UW BRIEF VAN	UW KENMERK	ONS KENMERK	DATUM
mailcontact 23-01-2025	groep bewoners fase 2	2640138 / 2640211	10 juni 2025
BEHANDELD DOOR	BEZOEKADRES	TELEFOON	BIJLAGEN
E Mastenbroek	Souburg-Noord Paul Krugerstraat 1	+31118252006	I & II

Beantwoording vragen van bewoners Souburg-Noord n.a.v. een gesprek wijkcoördinator januari 2025

Bijlage I: kaart

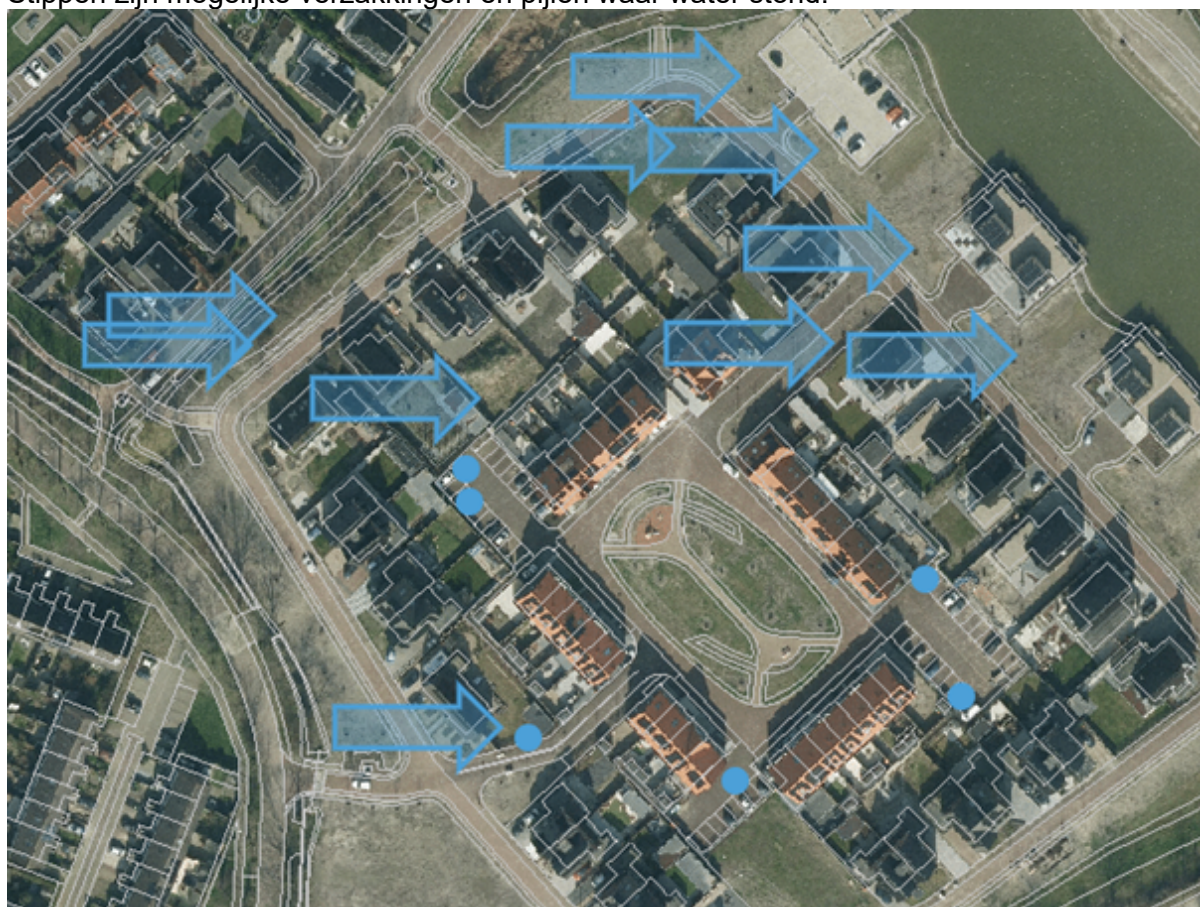
Er zijn op meerdere straatedelen verzakkingen in de weg te zien. Hier blijven plassen staan, tevens is de put in de grond nu hoger dan de weg eromheen. Water loopt daarom niet de put in. De wijkcoördinator heeft op een kaart aangewezen waar de problemen zich op het moment van het bezoek voordeden. Zie bijlage I voor de kaart. Door medewerkers van de gemeente is later een bezoek gebracht en zijn foto's genomen van de betreffende locaties. In bijlage II zijn de foto's terug te vinden.

Tijdens het bezoek van gemeente zijn op de betreffende locaties geen bijzondere afwijkingen waar genomen. Enig hoogteverschil waardoor tijdelijk plassen ontstaan is toegestaan. Op de foto's is zichtbaar dat er op het moment van bezoek geen water zichtbaar was.
